RELATÓRIO DE FISCALIZAÇÃO DE SEGURANÇA DO TRABALHO

Vistoria NR-18 · Modelo único SST FDE rev01 · pontuação conforme Relatório de Performance de Obra da FDE

UNIDADE DE ENSINO 222 — ETEC Doutor Celso Giglio		MUNICÍPIO Osasco / SP	TIPO DE OBRA Reforma
CONTRATO FDE 70/00495/26-001-001	PI 2026/00561	ORDEM DE SERVIÇO 70/00495/26	CÓDIGO FDE —
EMPREITEIRO Rafael	CONTRATADA B&B ENGENHARIA E CONSTRUÇÕES LTDA	FASE DA OBRA NA VISTORIA Obra em execução — inspeção de segurança do SESMT	
RESPONSÁVEL TÉCNICO Viktor	ENCARREGADO / PREPOSTO —	RESPONSÁVEL PELA VISTORIA (SST) Maria Santos	REGISTRO PROFISSIONAL —
ENGENHEIRO RESPONSÁVEL Luís Júnior	FISCAL FDE GUILHERME	PRAZO CONTRATUAL 240 dias	ENDEREÇO Rua Pedro Rissatto, 30
PRAZO DECORRIDO NA DATA DA VISTORIA início 13/05/2026 · término previsto 13/01/2027 · decorridos 121 de 245 dias (49%) · restam 124 dias na data da vistoria			
OBSERVAÇÕES Preenchido a partir do Relatório de Não Conformidades do SESMT de 02 e 11/09/2026. A aba VISTORIA foi respondida SOMENTE nos itens evidenciados por esse relatório — os demais ficaram em branco por falta de evidência, e a pontuação é PARCIAL. — Relatório convertido para o padrão do formulário em 03/10/2026 a part

NC 5 · Sinalização insuficiente em ponto de circulação. A presença de cone, sem complementação adequada por fita zebra e tapume móvel, não garante o bloqueio e direcionamento seguro do fluxo de pessoas.

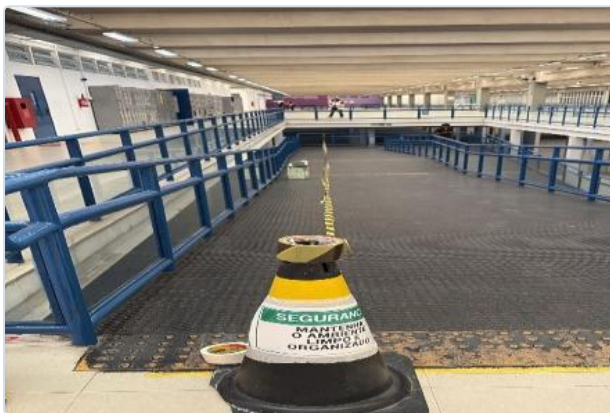
Item da vistoria	21.1 — Sinalização de segurança — EPI obrigatório, riscos, setorização e isolamento (NR-18.13)
Local	Acesso / circulação de alunos e funcionários
Risco	Fluxo de alunos e funcionários sem direcionamento seguro junto à obra.
Classificação	ALTO
Ação corretiva	Reforçar a sinalização e o isolamento físico, utilizando tapume móvel. O tapume deve acompanhar a frente de pintura, trabalhando-se uma área por vez para reduzir a exposição de alunos e funcionários.
Prazo	17/09/2026 vencido
Responsável	Rafael
Status	Aberta
